INHALT: Ideen-Wettbewerb für den „Pont Butin“, Genf. — Der Neubau der Schmiedenzunft in Bern. — Schutz von Zeichnungen gegen Risse am Rand. — Miscellanea: Neubauten für die Eidgen. Technische Hochschule. Die Flügelpflanzen der Abteilung für Wasserwirtschaft des Schweizer. Departementes des Innern. Fährboot mit Eisbrecher auf dem St. Lorenz-Strom. Die Schweizer. Naturforschende Gesellschaft. Die Trocknung von Kartoffeln. Der Cavaleras-Damm bei San Francisco. Internationaler

Ideen-Wettbewerb für den „Pont Butin“, Genf.¹⁾

Rapport du Jury

Abb. 1. Prämiierter Entwurf Nr. 29 (Typ 1ac). Verfasser: Ing. Bolliger & Cie. in Zürich, Arch. Garcin & Bizot in Genf, Unternehmer Ed. Cuénod, A.-G. in Genf und Favre & Cie. in Zürich. — Geometrische Ansicht, Masstab 1:2500.

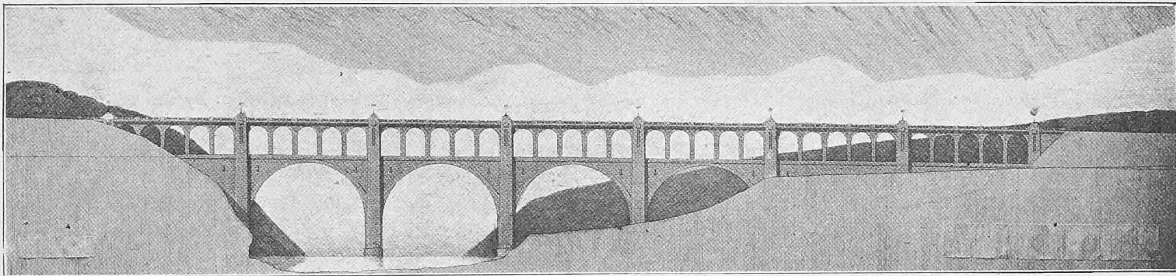
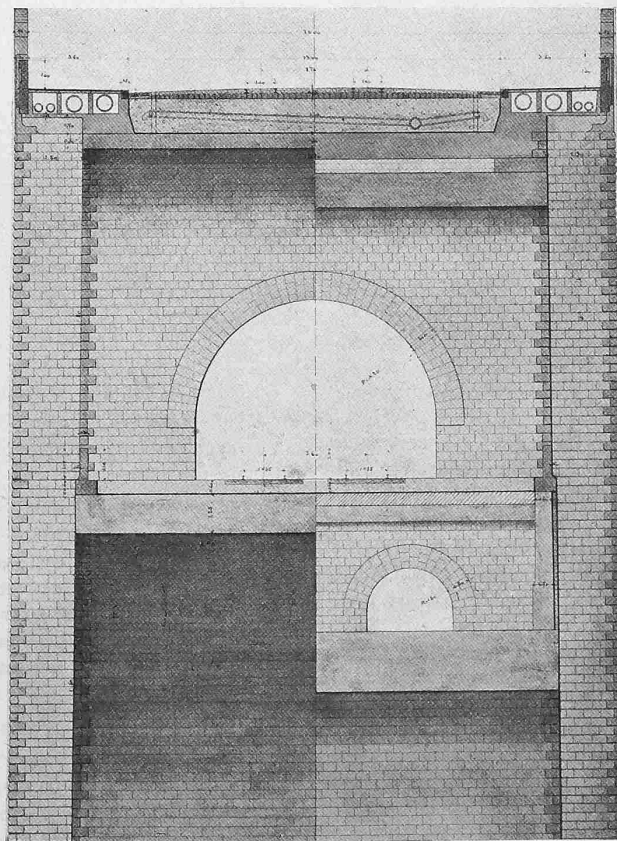
N° 29. *Dans son cadre*. Type 1 *ac*. Quatre ouvertures de 42 m. C'est le meilleur projet du groupe, il rappelle les N°s 4 et 40. Il y a un peu de sécheresse dans les grands piliers. La fondation de la culée sur la rive droite laisse à désirer, les consoles armées des trottoirs sont mal appuyées. Bonnes planches statiques.

Abb. 3. Prämierter Entwurf Nr. 7 (Typ 1 bc). Verfasser: Ing. Ed. Züblin & Cie. und Arch. E. Wipf in Zürich. — Masstab 1:2500.

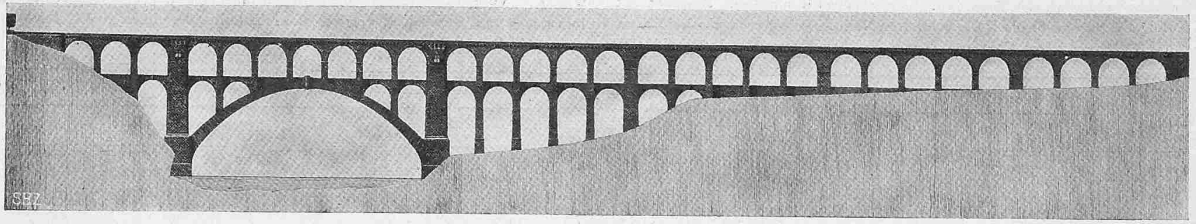
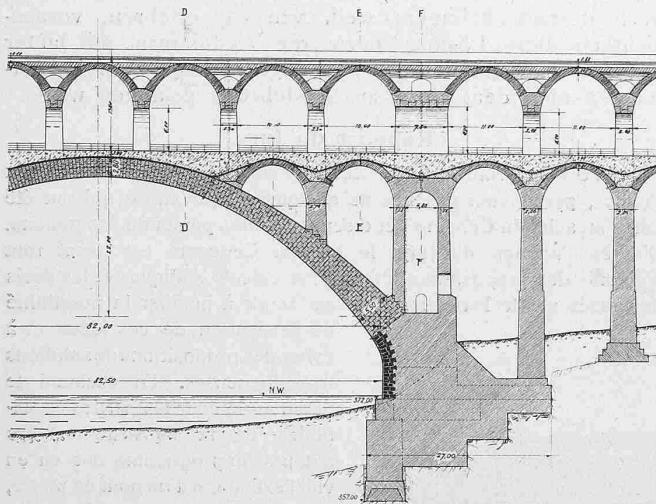
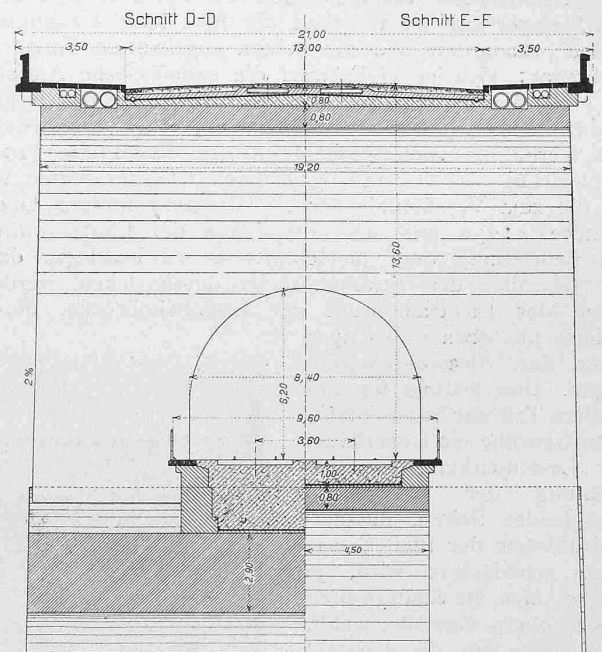
N° 7. *Arc*. Type 1 *bc*. Ouverture principale de 82,5 m. Les proportions sont heureuses, c'est le projet à grand arc qui présente le plus d'unité et d'harmonie, l'ouverture des voûtes du viaduc d'accès est la même que celle des voûtes du pont-route sur le grand arc. Deux piliers principaux limitent avantageusement ce dernier. La construction est simple, l'étude statique bonne, les fondations sont à revoir.

Abb. 6. Prämiiertes Entwurf Nr. 53 (Typ 1 bc). Verfasser: Ing. Joho & Minutti und Arch. Peloux & de Rahm in Genf. — Masstab 1:2500.

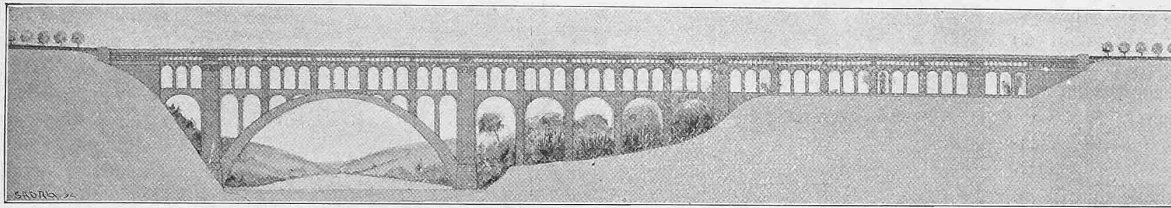
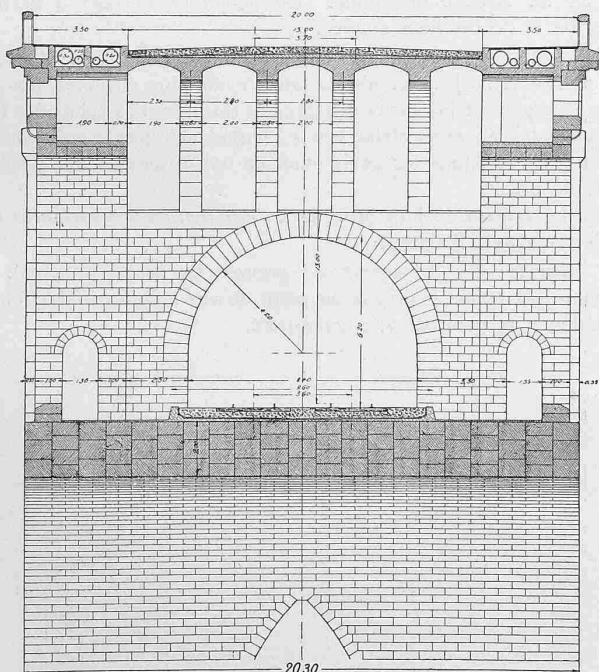
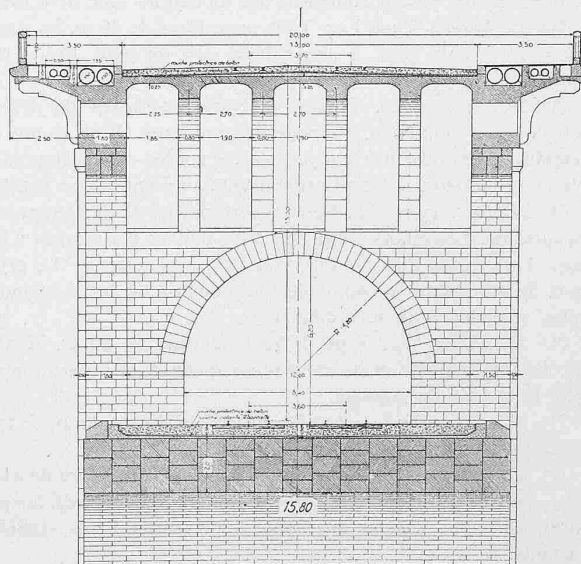
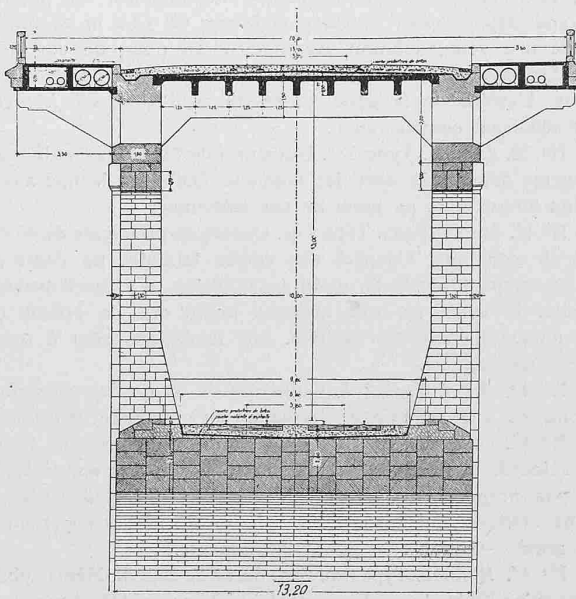
Du N° 53. *Rhône*. La Variante C. Les Projets A, B et C ne diffèrent que par la section en travers, le projet A ne prévoit que l'emploi de la pierre, la variante B un tablier supérieur en béton armé maintenu par des cadres de raidissement également armés, la variante C, une combinaison de A et B, des encorbellements en ciment armé. La largeur des voûtes pour ces trois projets est de 20,3 m, 15,8 m et 13,2 m. La solution B est intéressante, mais ne satisfait pas aux conditions du programme.

N° 53. *Rhône*. Variante C, type 1 bc. Ouverture principale de 82 m. L'aspect est un peu coupé, il y a trop de petites voûtes d'élévage, en partie non motivées au point de vue constructif. Au point de vue esthétique le projet 7, également à grand arc, semble supérieur. Le projet est retenu pour sa section en travers qui vise à l'économie. Les calculs statiques sont bons.

Abb. 10. Angekaufter Entwurf Nr. 50, Lösung III, Variante 3A (Typ 1 b). — 1:2500.
Verfasser: Ing. Müller, Zeerleder & Gobat und Arch. Max Zeerleder in Bern.

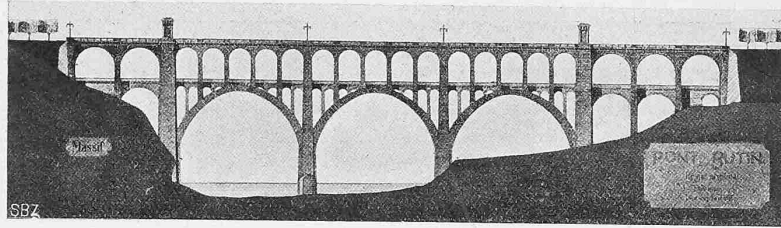
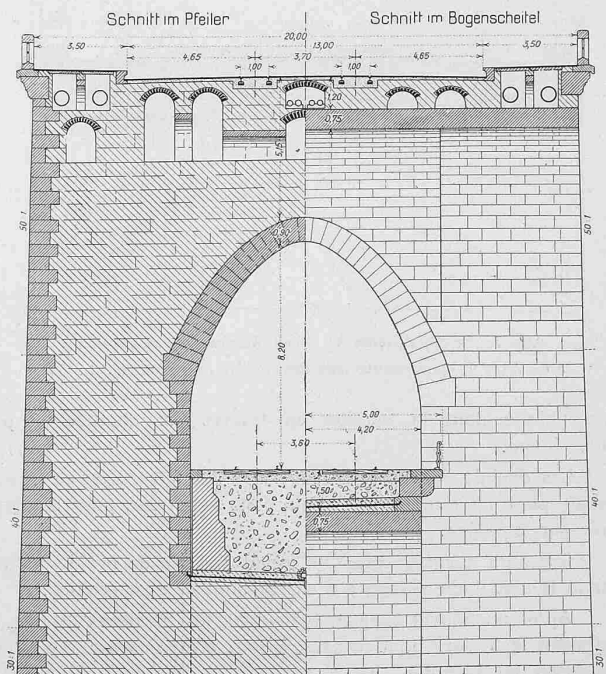
Du N° 50. *Massif*. La solution III, Variante 3A. Ce projet comprend dix variantes, différant surtout par la grandeur des ouvertures.

N° 50. *Massif*. Solution III, variante 3 A, type 1 b. Trois ouvertures principales de 42,8 m. L'ensemble est satisfaisant, sans présenter toutefois aucun point saillant. Au point de vue statique la coupe en travers présente les désavantages du type 1, à voûte unique. Les fondations à ruche sont à revoir. Les calculs statiques sont bons.

Abb. 12. Prämiierter Entwurf Nr. 30 (Typ 2a). Verfasser: Arch. Charles Schüle und Ing. Georges Schüle in Genf. — Masstab 1:2500.

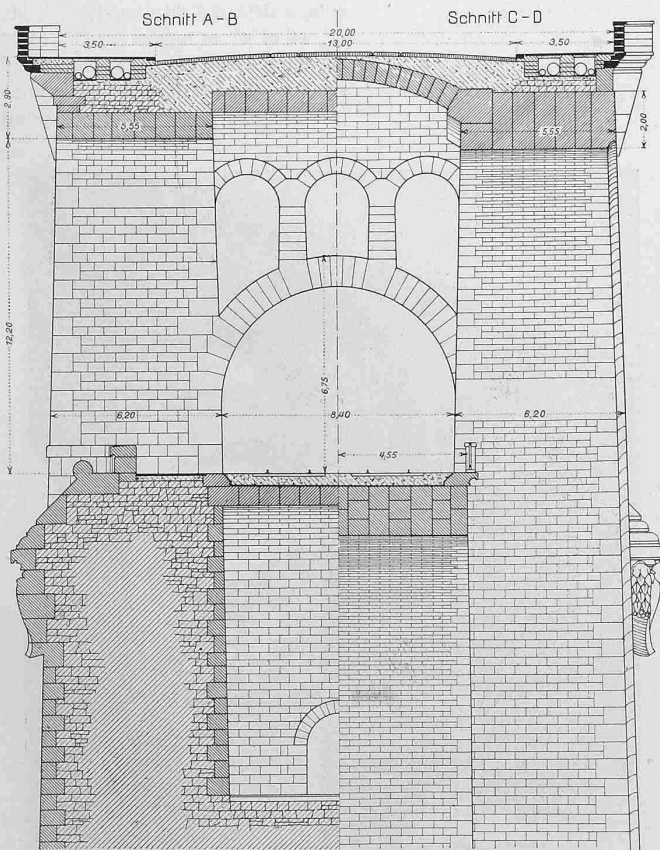
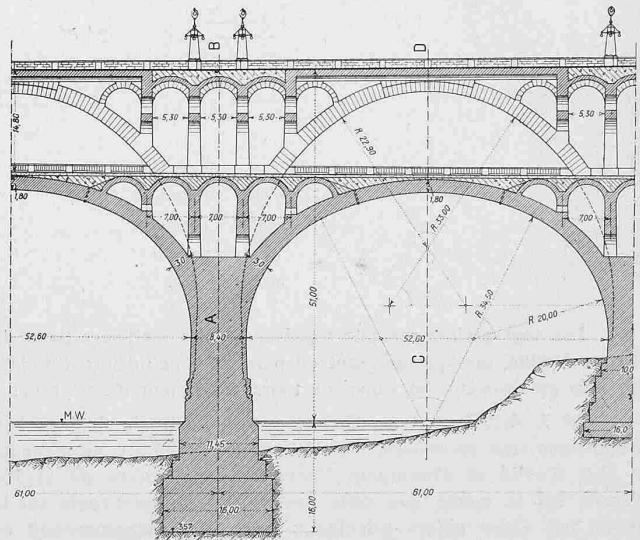
Du N° 30. *En temps de guerre*. Le projet principal. La variante est moins heureuse au point de vue architectural, quoique supérieure au point de vue constructif.

N° 30. *En temps de guerre*.
 Projet principal. Type 2 *a*. Trois ouvertures de 52,6 m. L'aspect est captivant, la courbe des arches est bien choisie, il y a de l'harmonie dans les proportions. Au point de vue constructif et statique ce projet est moins heureux, à l'exception de la disposition des voûtes en trois anneaux indépendants. Les voûtes secondaires à l'aide desquelles le tablier supérieur repose sur les anneaux extérieurs produisent une poussée au vide inadmissible ; cette solution montre la difficulté qu'il y aurait à établir ce tablier sans avoir recours au béton armé. Les calculs statiques sont très sommaires, la forme des voûtes devra être revue.

Au point de vue des proportions générales le N° 30, *En temps de guerre*, paraît être une bonne solution, les voûtes principales étant bien liées aux voûtes du viaduc d'accès. Il y aurait cependant avantage à placer deux piliers en rivière. Le grand arc sur le Rhône est satisfaisant comme aspect, mais difficile à raccorder avec les viaducs d'accès sans nuire à l'unité du pont.

Abb. 15. Prämiierter Entwurf Nr. 46, Variante 1 (Typ 2b). — Masstab 1:2500.
 Verfasser: Ing. M. Schnyder, Burgdorf; Arch. Albert Frölich, Zürich und Unternehmer G. Dunand, Genf.

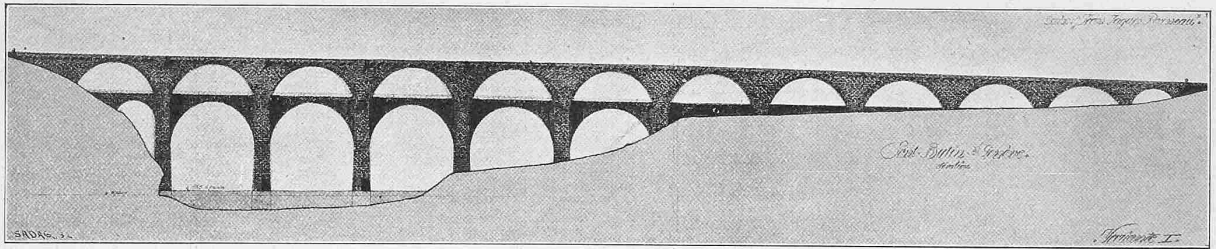
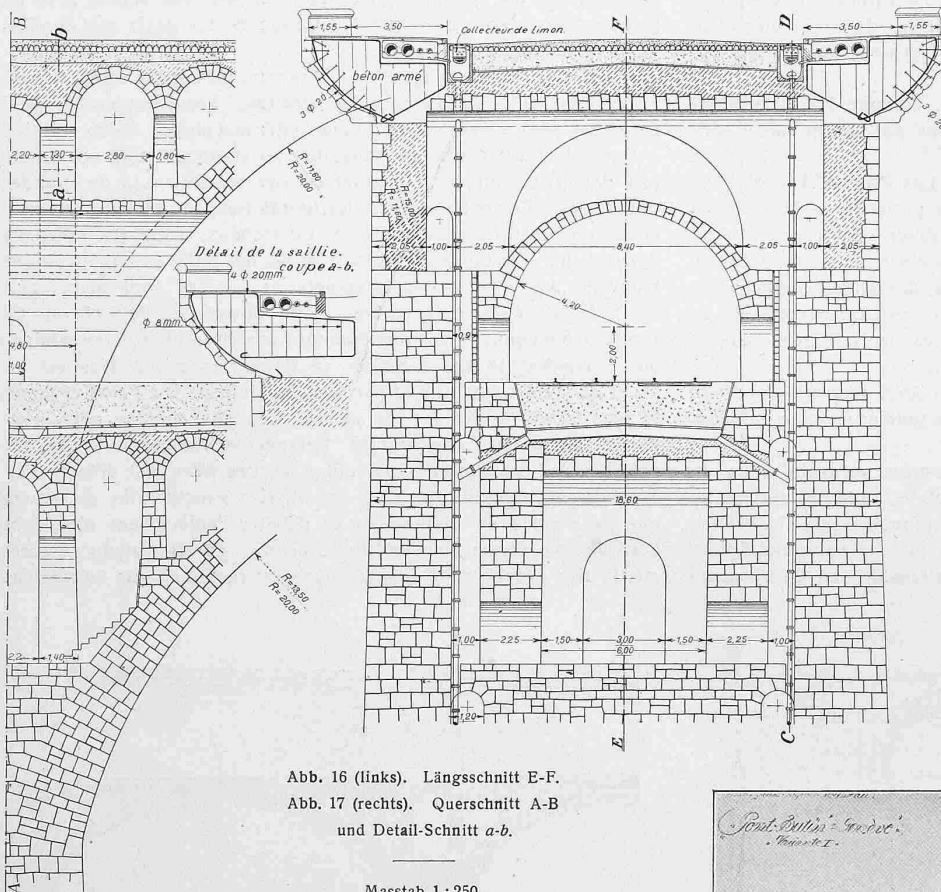
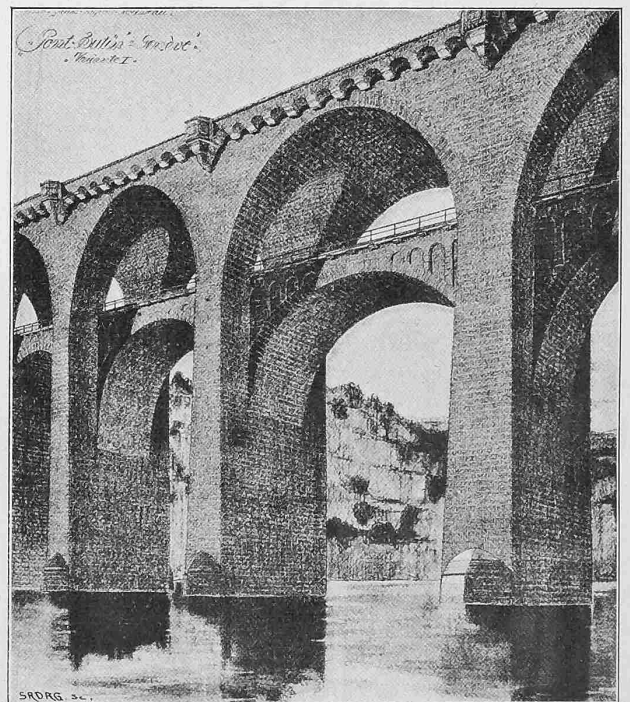
Du N° 46. *Jean-Jacques Rousseau*. La Variante 1. Ce projet est de beaucoup supérieur aux trois autres, de l'avis même de l'auteur. La Variante 2 propose deux ouvertures de 49,6 m, les Variantes 3 et 3a un grand arc de 84 m.

N° 46. *Jean-Jacques Rousseau*. Variante 1, type 2 *b*. Ouvertures de 35,9 m. Ce projet qui rappelle, ainsi qu'il a déjà été dit, les N°s 13, 26, 27, 44 et 47 et même les N°s 14 et 20 éliminés au premier tour, a été retenu comme l'une des bonnes propositions du type 2 *b*. Au point

de vue esthétique, il se présente un peu mieux dans son ensemble que les autres projets du même groupe, quoique la forme des voûtes du N° 13 soit plus harmonieuse. La naissance des voûtes du pont-route est placée trop bas, ce qui donne un aspect écrasé. Le profil en long présente une brisure non motivée, la section en travers paraît compliquée, les consoles du trottoir sont à revoir. Le mémoire explicatif et les calculs statiques sont bons.

Abb. 19. Angekaufter Entwurf Nr. 13 (Typ 2 b). — Verfasser: Ing. Cd. Zschokke A.-G. in Aarau und Arch. Bracher & Widmer und Daxelhoffler in Bern. — 1:2500.

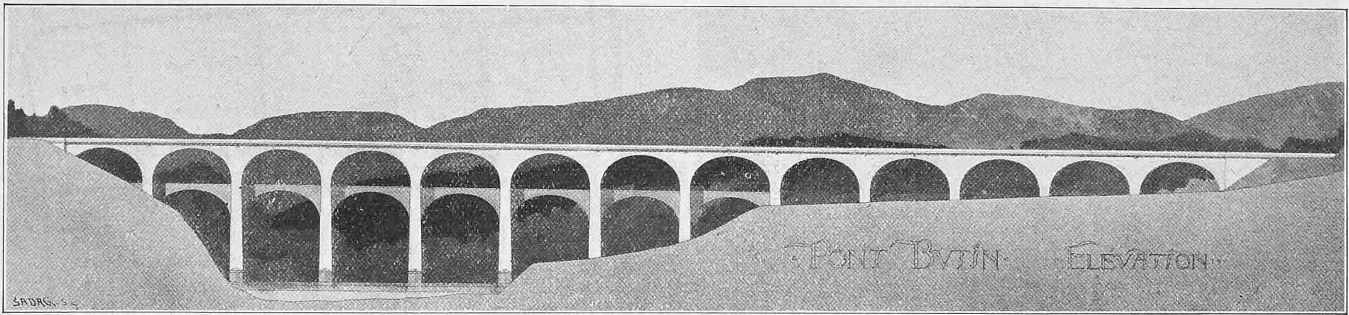
N° 13. *Esthétique et économique*. Type 2 *b*. Sept ouvertures de 28 m. L'aspect général est un peu monotone, mais la forme des voûtes satisfaisante. C'est l'harmonie des courbes qui fait retenir ce projet, elle est supérieure à celle des voûtes des N°s 26, 27, 44, 46 et 47, fort semblables du reste. La naissance des arcs du pont-route est placée au-dessus du tablier inférieur. L'étude statique est incomplète.
